TRANSPORDIAMET

№ 10 – 2023

Tedaanded	144 – 160
<i>Notices</i>	
seisuga	01.10.2023
<i>as of</i>

TEADAANDED MEREMEESTELE *NOTICES TO MARINERS*

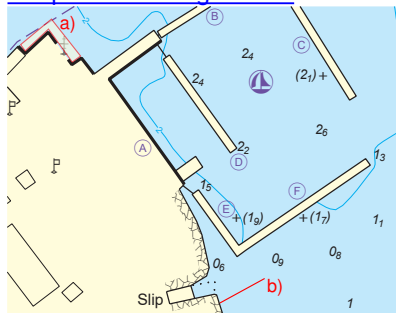
m) lisada kivi

m) insert rock
59°14.54'N 023°24.18'E

kaart: [a]: 511 (*INT 1269*), 513; [a], b, c]: 616, 618; [c] → i]: 509 (*INT 1268*); – chart
[e] → h, j) → m]: 614

Kaartide 930 (INT 1347) ja 931 (INT 1348) korrektuur
Correction to Charts 930 (INT 1347) and 931 (INT 1348)

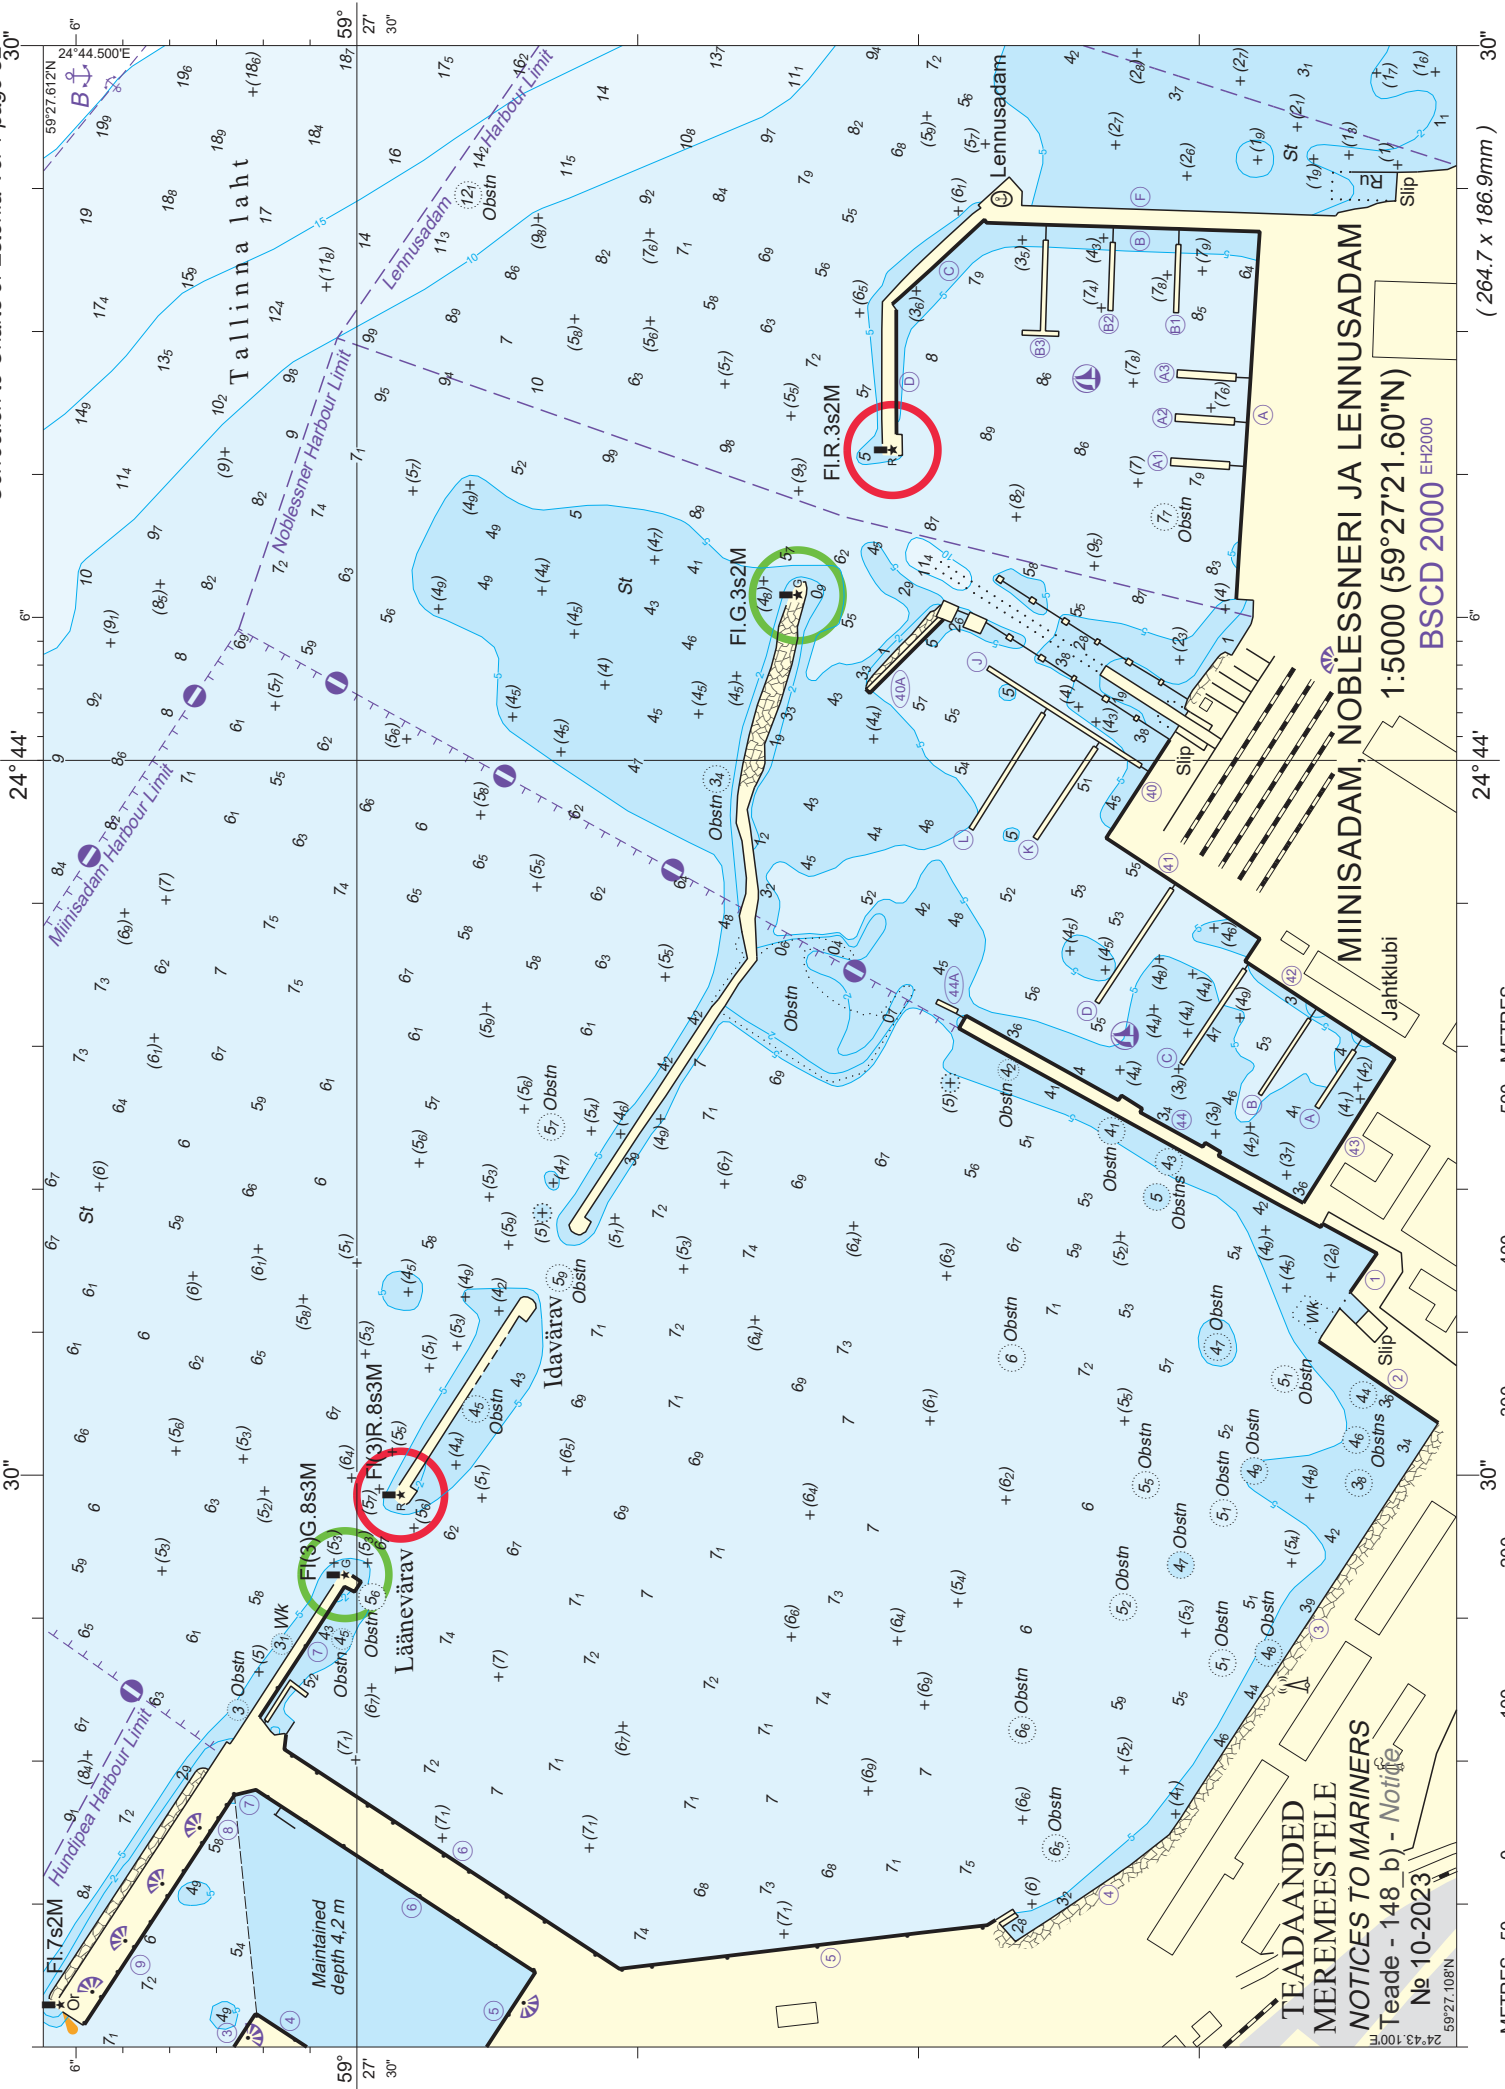
Miinisadam, [Noblessneri sadam](#) – a) vaata [Lisa 2](#)
 ja [Lennusadam](#) – b) vaata [Lisa 3](#)

Miinisadam, [Noblessneri sadam](#) – a) see [Supplement 2](#)
 and [Lennusadam](#) – b) see [Supplement 3](#)

59°27.32'N 024°43.85'E
 kaart: [a]: 930 (INT 1347), 931 (INT 1348) – chart
 Eesti merekaardid 1. osa, lk: [b]: 32 – page, Charts of Estonia Vol 1

Kaardi 811 (INT1792) korrektuur
Correction to Chart 811 (INT1792)

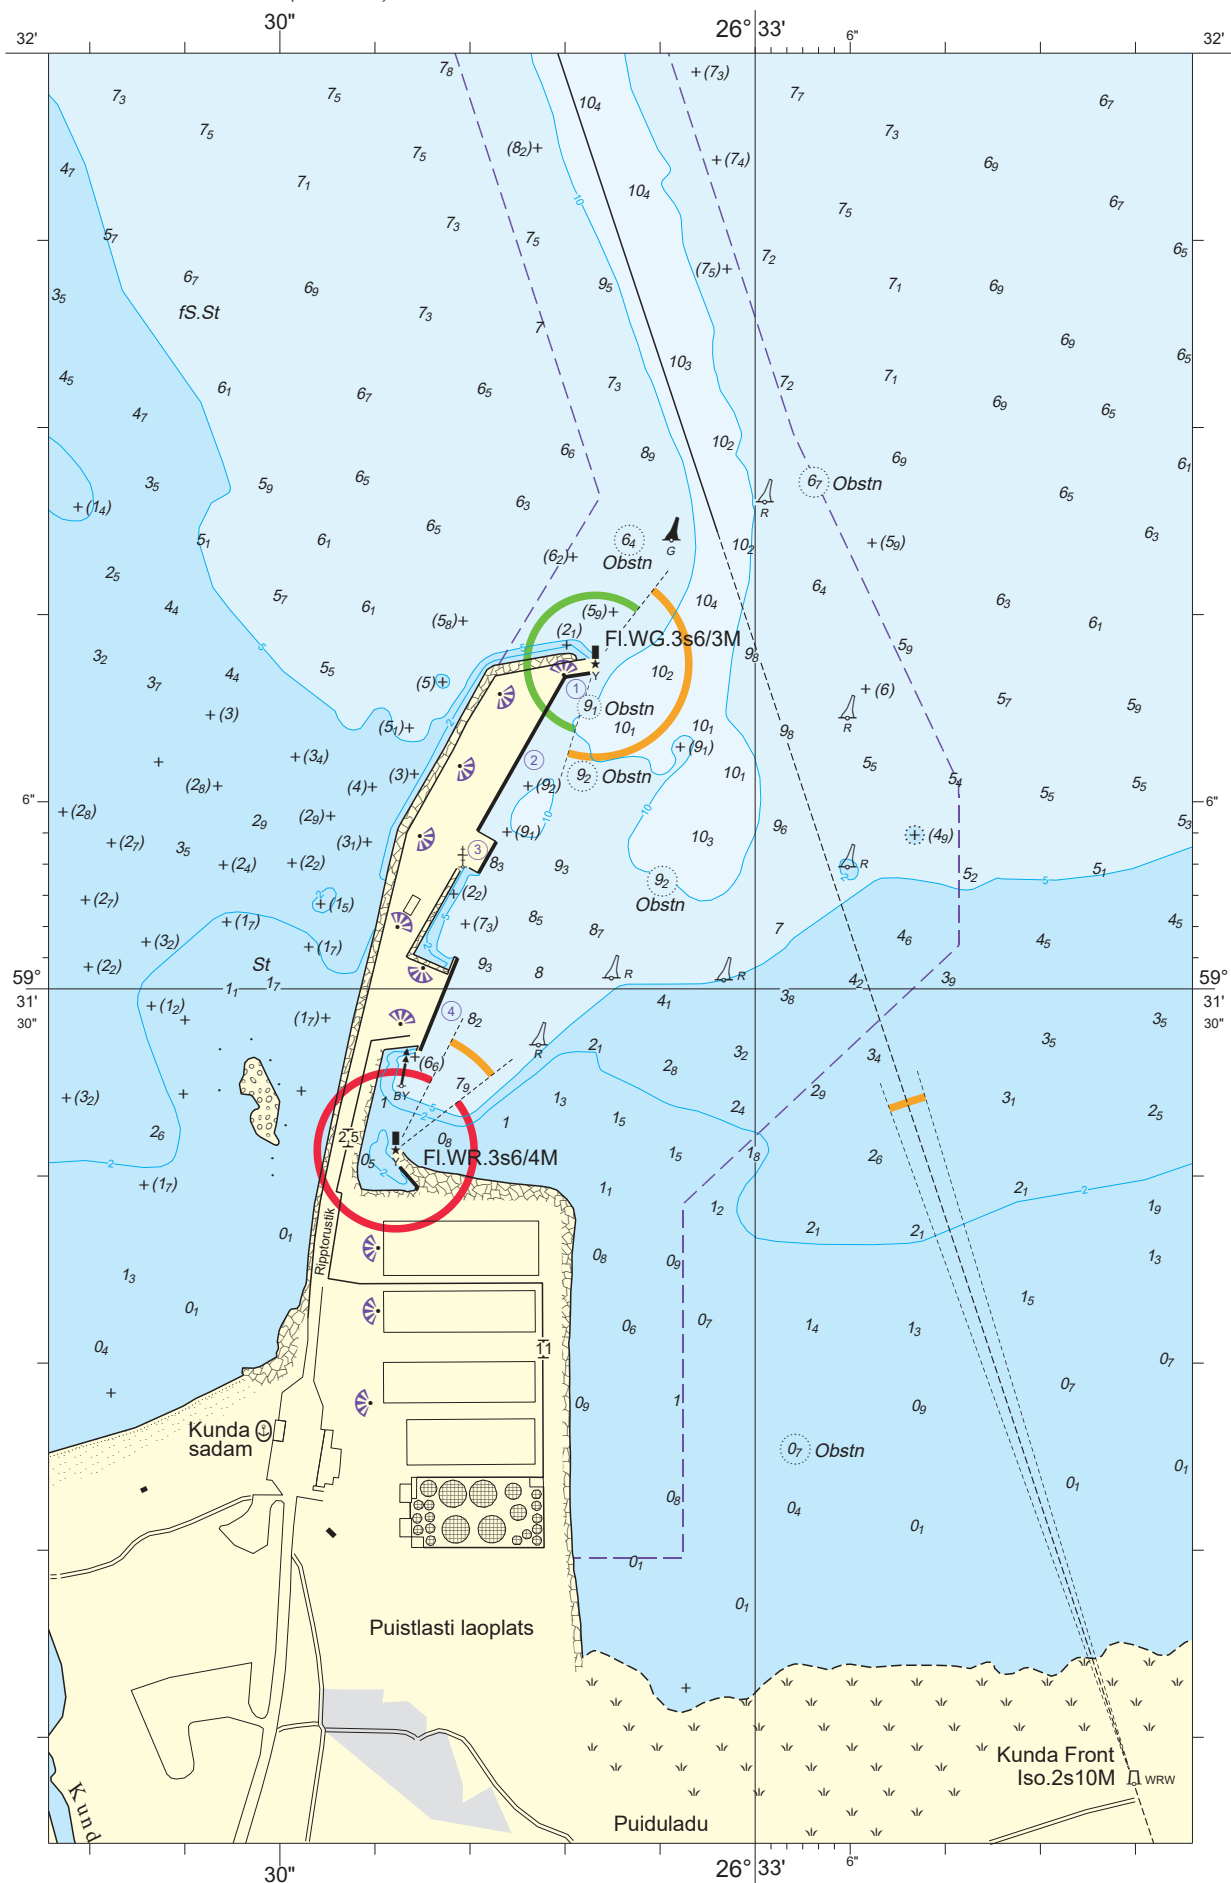
Kunda sadam – a) vaata [Lisa 7](#)
– b) vaata [Lisa 8](#)

Kunda sadam – a) see [Supplement 7](#)
– b) see [Supplement 8](#)

59°31.67'N 026°32.83'E
[a]: 811 (*INT 1792*)
[b]: 43
